Gemeinde Herzogenbuchsee
Neue QSS / Masterplan "Bahnhof West"

Für diese Abklärungen zur Übereinstimmung des Masterplans Bahnhofgebiet West mit dem bewilligten Strassenprojekt der Quartiersammelstrasse wurde das Büro Emch+Berger Solothurn für vertiefende Aussagen beigezogen.

In einem Kurzbericht und Projektskizzen sind die beiden Planungen gegenüberzustellen und Konfliktpunkte aufzuzeigen.

Abbildung 3 Projektskizze Lösung Masterplan

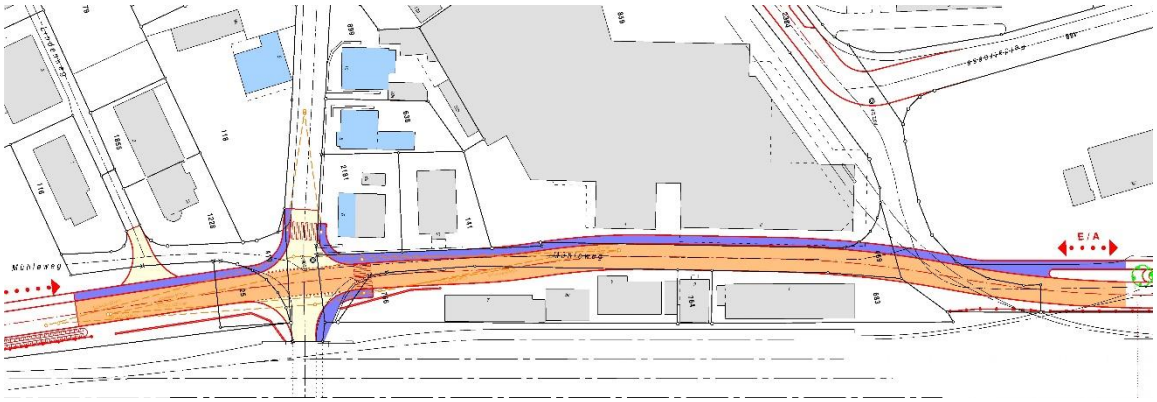
Die Fussgängerquerung über die Lorrainestrasse erfolgt mittels Fussgängerstreifen. Dies erfordert beim Grundstück Lorrainestrasse Nr. 6 (GB 2181) nordwestlich einen erheblichen Eingriff, verbunden mit einem Landerwerb, da der Gehweg um die Einmündungsinnenseite geführt werden muss. Die Sichtweite im Wartebereich der Fussgänger bei der Liegenschaft Lorrainestrasse Nr. 6 ist bei Tempo 30 genügend.
Die Linienführung ist wirkt künstlich um die Leigenschaften zu umfahren.

Abbildung 4 Projektskizze Längenprofil niveaugleicher Knoten

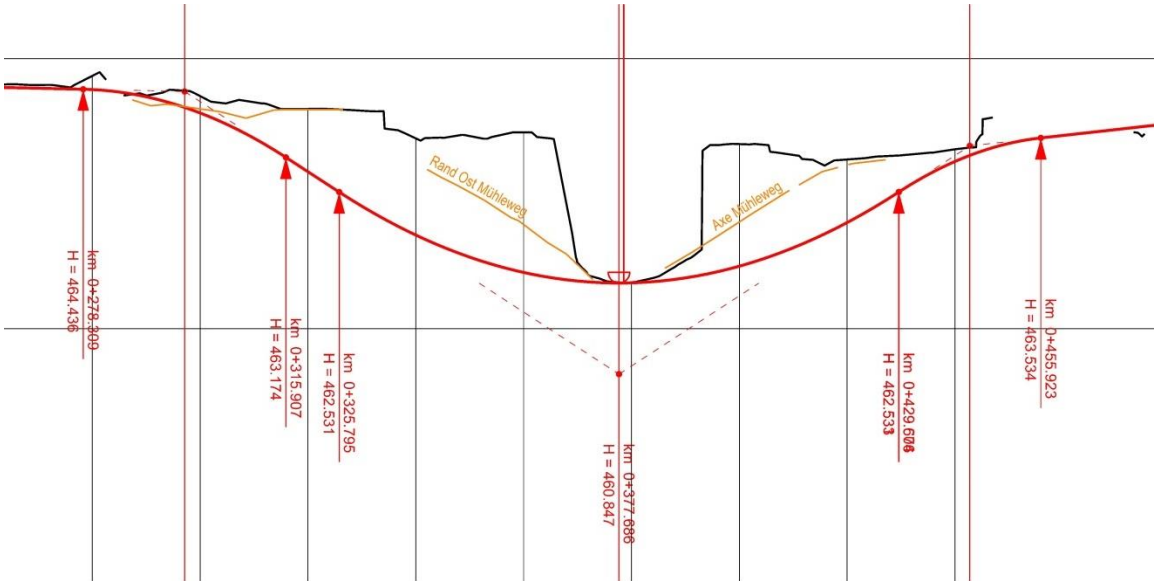
Die bestehenden Erschliessungen des Mühlewegs haben beidseitig ein Gefälle von ca. 8%. Dieses Gefälle könnte grundsätzlich übernommen werden. Da aber neu die Weststrasse als Hauptrichtung gilt und deren Längenprofil dementsprechend fahrbar sein muss, sind die Ausrundungen anzupassen. Dadurch würde die neue Quartiersammelstrasse erheblich tiefer zu liegen kommen. Dies führt zu kostenintensiven Massnahmen an den bestehenden Stützmauern. Kostenintensiv, weil diese Mauern nach unten erweitert werden müssten.
Weiter ist die direkte Anbindung des Birkenwegs auf Grund dieser Höhendifferenzen kaum machbar ($\Delta h \sim 1.6$m).
